# PSY/PSYS インデックスプランジャ - ロック機構つき - ショートタイプ 仕様変更

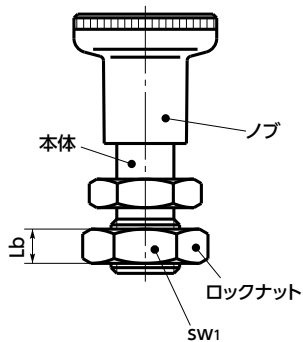
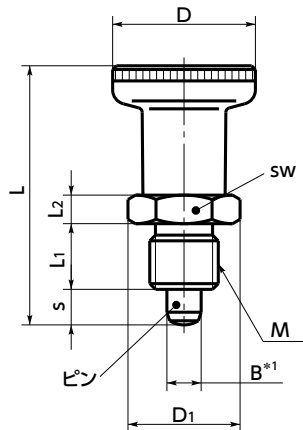
\*1: PSY-A PSY-AK : B $^{-0.02}_{-0.04}$   
PSYS-A PSYS-AK : B $^{-0.02}_{-0.08}$  (ピンの公差を変更しました。)
